Avis délibéré
de la Mission régionale d'autorité environnementale
Provence-Alpes-Côte d'Azur
sur le projet de construction d'un entrepôt à Cavaillon (84)

**N° MRAe
2021APPACA54/2959**

Avis du 7 octobre 2021 sur le projet de construction d'un entrepôt à Cavaillon (84)

Figure 2: Plan de masse du projet - Source : étude d'impact

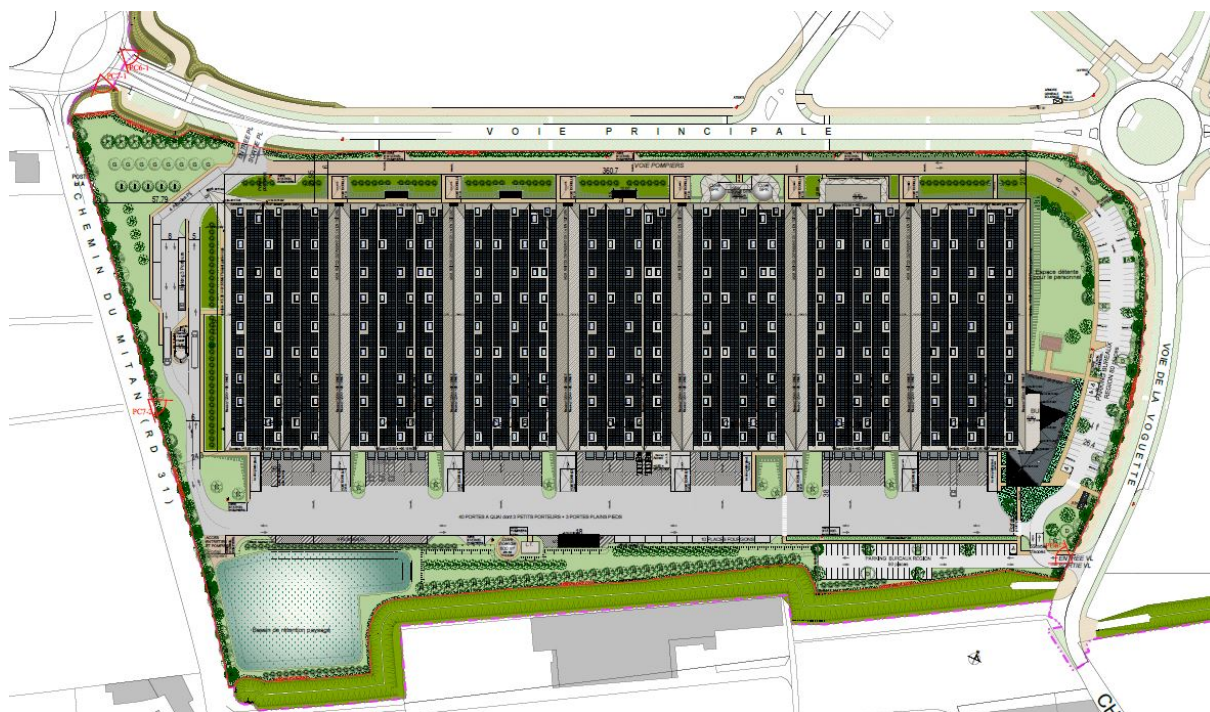
Le dossier présente les différentes caractéristiques du projet sans toutefois décrire l'activité qui occupera les locaux. Il n'est donc pas possible de connaître précisément les impacts de cette nouvelle activité sur la zone et son territoire plus large.

Les différentes composantes du projet sont correctement détaillées, hormis le domaine d'activité et la centrale photovoltaïque sur la toiture dont les caractéristiques ne sont pas précisées dans le dossier.

Figure 3: Zonage Natura 2000 - Source : étude d'impact

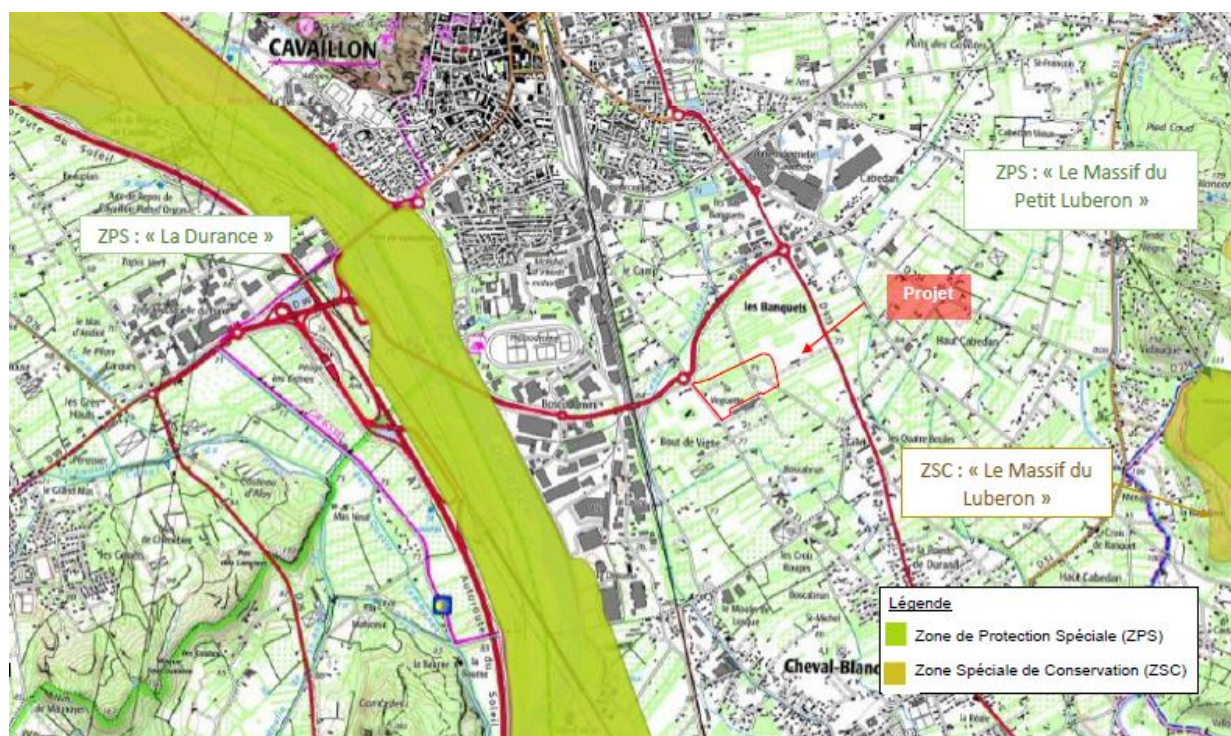
Le dossier comprend une évaluation des incidences Natura 2000 et conclut que les activités projetées sur le site ne seront pas susceptibles d'avoir une incidence notable sur les habitats et espèces ayant permis la désignation des sites Natura 2000.

Toutefois, le manque d'inventaire complémentaire par rapport à ceux, incomplets, de 2017, ne permet pas de démontrer que le projet n'aura pas d'incidence notable sur les espèces et habitats ayant permis la désignation des sites Natura 2000, et ni, par conséquent, de confirmer la conclusion du dossier à ce sujet.

La MRAe recommande de justifier, notamment sur la base d'inventaires d'habitats et d'espèces actualisés, l'absence d'incidence notable sur les sites Natura 2000.

Figure 5: Plan de prévention des risques naturels inondation - Source : étude d'impact

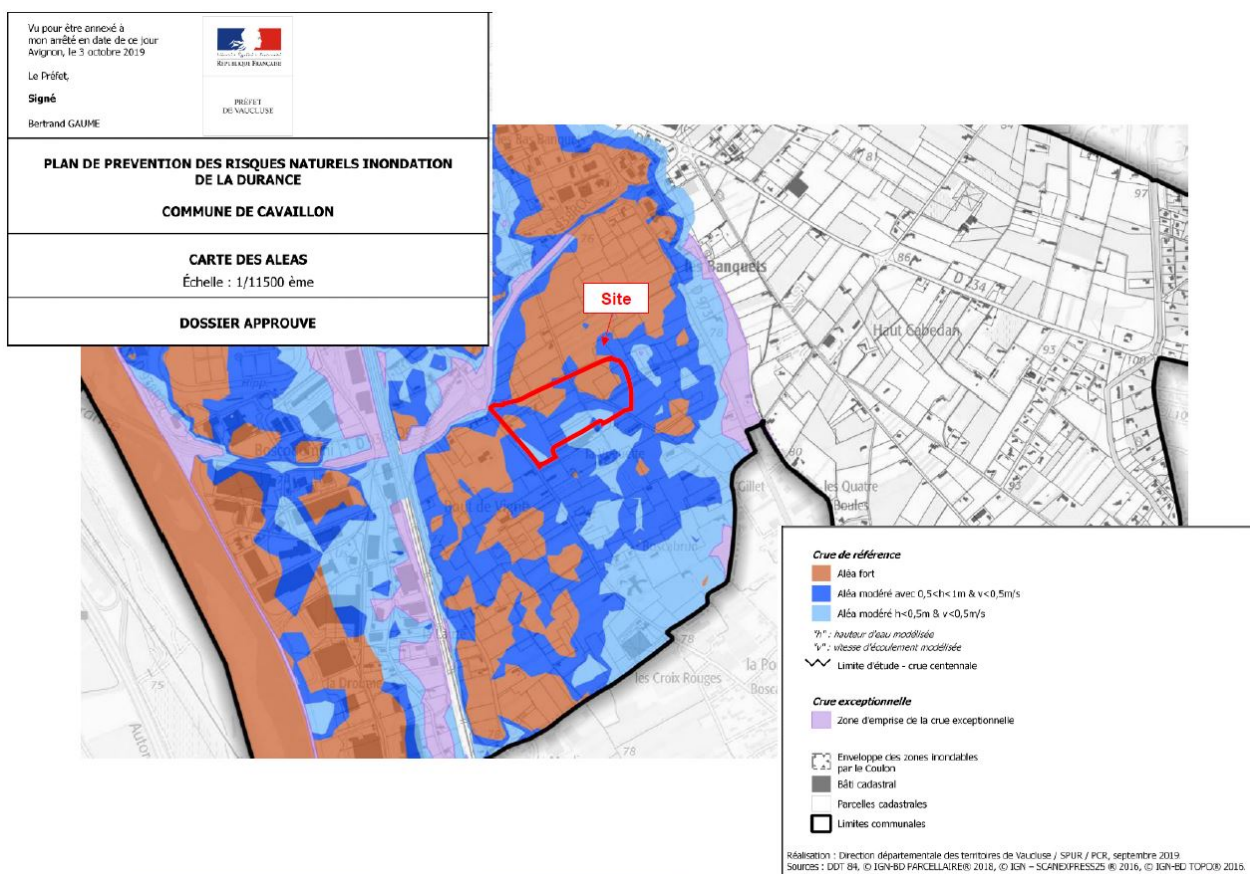
Une étude hydraulique, réalisée en juin 2020 dans le cadre de la création de la ZAC et spécifique au lot A où est prévu le projet, est jointe en annexe à l'étude d'impact, dans laquelle est uniquement traitée la gestion des eaux pluviales. Le dossier ne précise pas le niveau de crue pris en compte pour le dimensionnement de la digue. Il ne rappelle pas la carte d'aléas qui en découle, ni la carte des enjeux qui précise les espaces qui sont ou non protégés par le système d'endiguement des Iscles de Milan. Le dossier présente seulement une carte extraite du zonage réglementaire du PPRI sans analyse des conséquences sur les dispositions constructives et d'aménagement applicables à l'entrepôt : il est prévu par exemple que les bâtiments du projet soient surélevés afin de palier le risque d'inondation, sans préciser la conformité de ces dispositions au règlement du PPRI ou du PLU.

Par ailleurs, le dossier ne présente pas de mesure de prévention contre le risque de remontée de nappe.

La MRAe recommande de compléter le dossier par les zonages réglementaires du PPRi Durance applicables au projet et aux accès, puis de démontrer comment le risque inondation est pris en compte par le projet et de préciser la conformité des dispositions prises, au regard notamment du PPRi et du PLU. Elle recommande également de présenter les moyens de prévention contre le risque de remontée de nappe.

Figure 6: Prélèvements de sol pour pré diagnostic de pollution - Source : étude d'impact

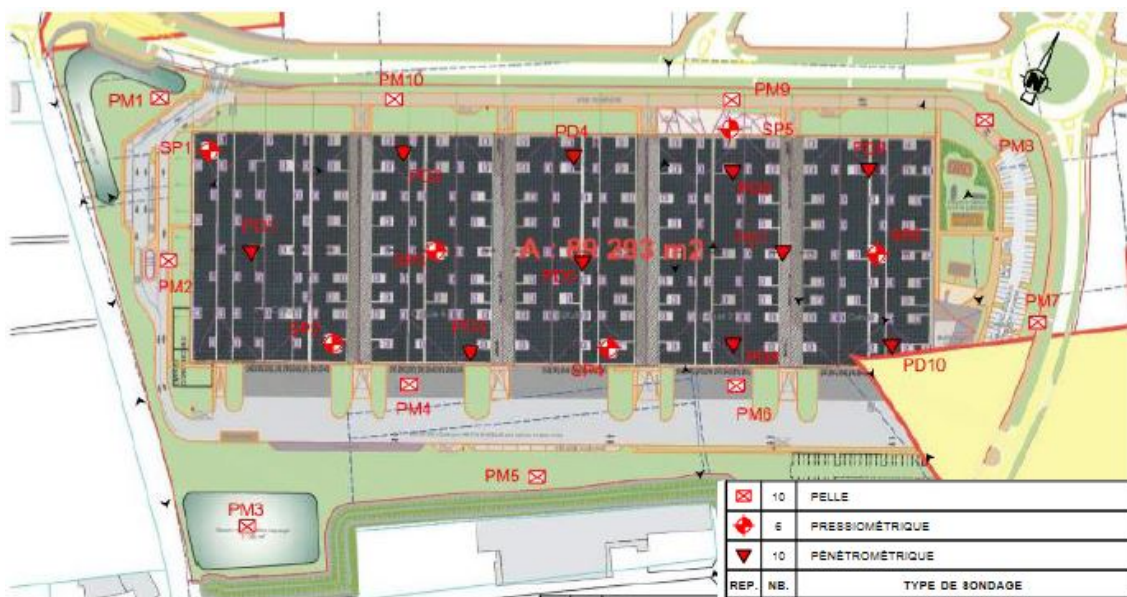
Les concentrations en métaux lourds des prélèvements dépassent les seuils en cuivre au droit de quatre points de prélèvements (PM4, 6, 9 et 10) et en mercure au droit d'un point de prélèvement (PM6). Toutefois, il apparaît qu'aucune analyse de sol n'a été réalisée au droit du futur entrepôt. Il convient de remarquer qu'en cas de pollution du sol, en fonction des dispositions constructives retenues, le risque sanitaire pour les employés pourrait être plus important en milieu confiné, à l'intérieur de l'entrepôt, qu'en extérieur.

La MRAe recommande de réaliser une étude de pollution des sols au droit de l'implantation de l'entrepôt et de prendre les mesures nécessaires pour garantir l'absence de risque sanitaire pour les futurs employés de l'entrepôt.
